WAŻNE – Notatka Bezpieczeństwa (FSN)

”Liver Assist Perfusion Set” (zestaw)

Wada jakościowa – potencjalna nieszczelność zestawu.

Rysunek 1: połączenia głowicy pompy

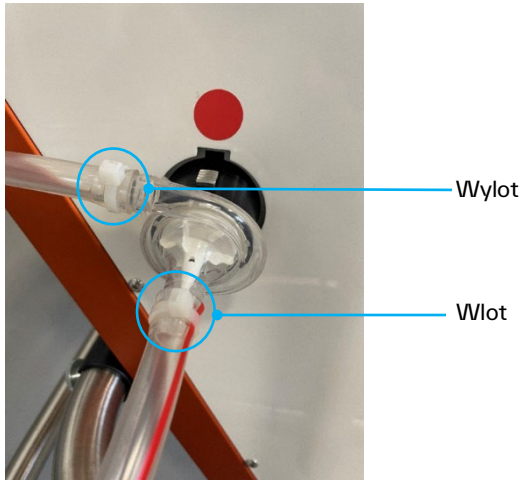
W rzadkich przypadkach może dojść do wycieku płynu w miejscach łączenia przewodów z głowicą pompy.

Każdy zestaw perfuzyjny zawiera dwie głowice pompy z wlotem i wylotem.

Potencjalny wyciek płynu można zaobserwować już podczas wstępnego płukania układu (tzw. „priming”), z uwagi na działanie wysokiego ciśnienia wytwarzanego w układzie.

Wyciek może zostać zauważony i wykryty ze względu na tworzenie się pojedynczych kropli, lub wystąpienie pęcherzyków powietrza w przewodach pompy.

1. Podczas wstępnego płukania układu (tzw. „priming”) należy dokładnie sprawdzić połączenia przewodów przy każdej z głowic pompy (łącznie: dwie pompy = 4 przewody w jednym zestawie) wg. poniższego schematu:
 - sprawdzić każdy z przewodów doprowadzających płyn do pompy (wlot) - pod kątem potencjalnego wystąpienia pęcherzyków powietrza w roztworze lub - ewentualnego wycieku płynu,
 - sprawdzić każdy z przewodów odprowadzających płyn z pompy (wylot) - pod kątem potencjalnego wycieku płynu.

Podczas obsługi głowicy pompy nie należy nadmiernie pociągać za przewody, lub punkty łączenia przewodów z głowicą, ze względu na możliwość uszkodzenia ich połączenia.
2. W przypadku zaobserwowania powyższych problemów (pęcherzyki powietrza w roztworze / wyciek płynu), podczas wstępnego płukania układu (tzw. „priming”), należy:
 - wymienić - zgodnie z niżej zamieszczoną instrukcją - opaskę zaciskową umieszczoną na przewodzie, którego dotyczy zaobserwowany defekt, lub
 - wymienić cały zestaw "Liver Assist Perfusion Set".

doświadczony użytkownik urządzenia "Liver Assist" i zestawów "Liver Assist Perfusion Set" może samodzielnie poprawić wadliwe połączenie przewodów z głowicą pompy, wymieniając opaskę zaciskową (ew. - opaski). Wymianę opaski zaciskowej należy bezwzględnie wykonywać przed umieszczeniem narządu w pojemniku kasety. Należy pamiętać, że zalecany rozmiar nowej opaski zaciskowej powinien być mniejszy od pierwotnie zastosowanej (3,5 mm zamiast dotychczasowych: 4,6 mm).
